**Avis délibéré de la Mission Régionale d'Autorité environnementale
de Nouvelle-Aquitaine
sur le projet de centrale photovoltaïque au sol
au lieu-dit « Les Pouges » à Brigueuil (16)**

n°MRAe 2024APNA40

dossier P-2023-15187

Localisation du projet : Commune de Brigueuil (16)
Maître(s) d'ouvrage(s) : société CS SOLAIRE
Avis émis à la demande de l'Autorité décisionnaire : Préfète de la Charente
En date du : 21 décembre 2023
Dans le cadre de la procédure d'autorisation : permis de construire
L'Agence régionale de santé et la préfète de département au titre de ses attributions dans le domaine de l'environnement ayant été consultées.

Carte de synthèse des enjeux relatifs au milieu naturel (étude d'impact, page 116).

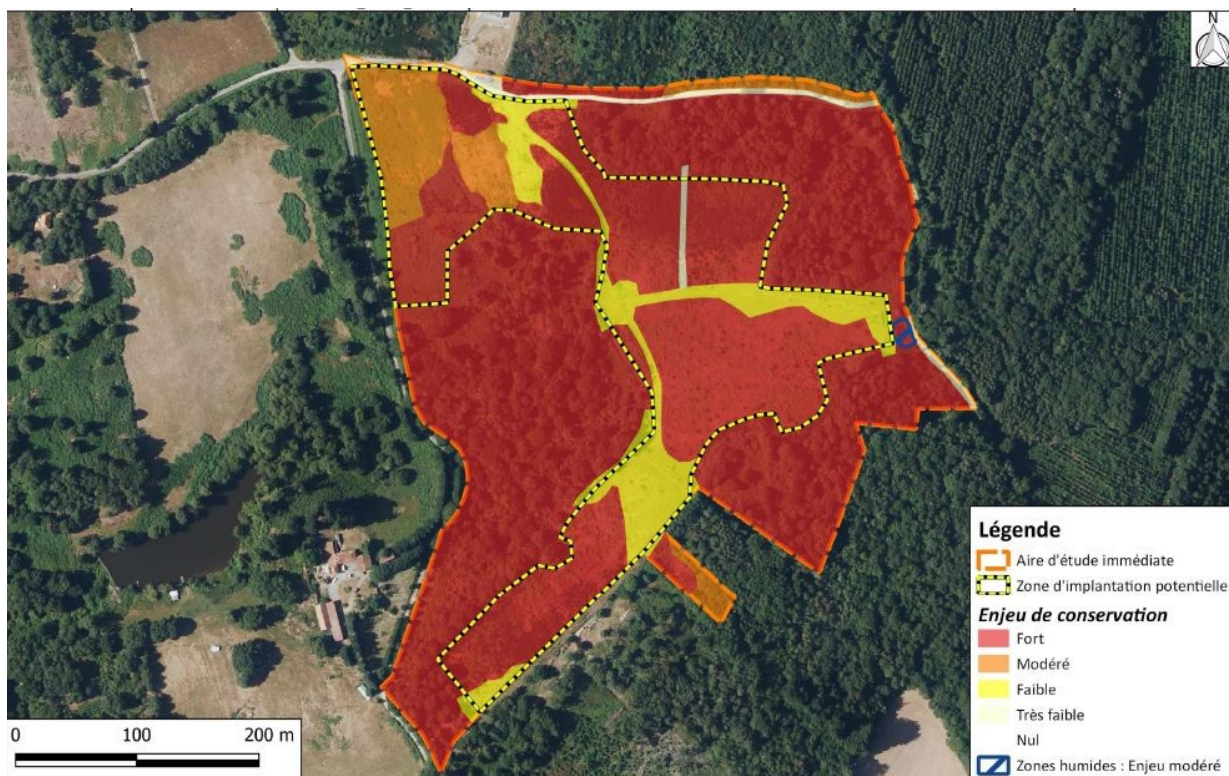
L'étude d'impact (page 109) répertorie les habitats des espèces précitées et attribue pour chacun un niveau d'enjeu de conservation. Celui-ci va de très faible à modéré pour les boisements mixtes de châtaigniers et chênes, ceux de châtaigniers chênes et bouleaux et la mare temporaire avec joncs. Une traduction géographique de ce travail est visible via la carte de synthèse des enjeux relatifs aux habitats naturels, à la flore et aux zones humides page 110. Le même travail a été effectué pour les groupes faunistiques (tableaux pages 111 à 113 et carte de synthèse page 115).

Carte de synthèse des mesures d'évitement (étude d'impact : page 156).

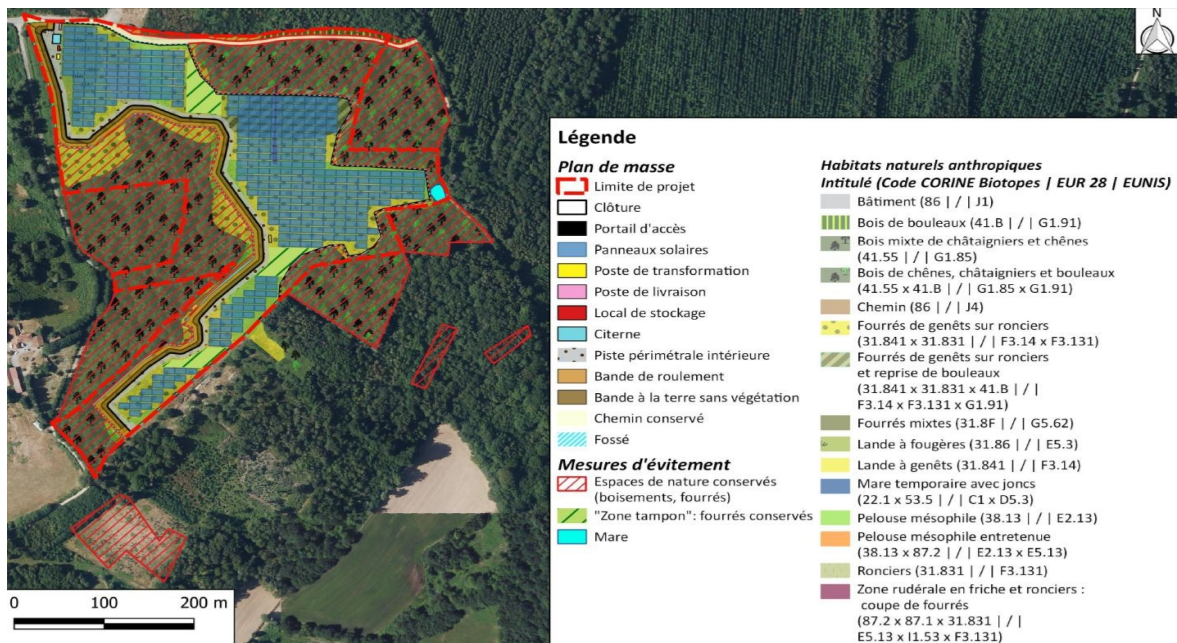
Par ailleurs, la carte de synthèse des mesures d'évitement présentée page 156 identifie ces espaces comme « conservés » alors qu'ils ont précédemment été introduits comme étant « évités ». La matérialisation de ces zones de « conservation » (dont certaines, à l'est, sont éloignées du projet) introduit de la confusion et fausse la perception des mesures de réduction réellement mises en œuvre.

La MRAe recommande, comme pour la mare, de préciser si la portion de boisements situés immédiatement après les clôtures du site n'est pas concernée par des mesures de débroussaillage (au titre de la défense contre l'incendie) pouvant entraîner leur altération ou destruction. Le cas échéant, le dossier devra prendre en compte ce point.

Elle recommande également de retravailler les cartes d'incidences sur les milieux naturels ainsi que celles sur les mesures d'évitement, afin de les rendre plus lisibles et compréhensibles.
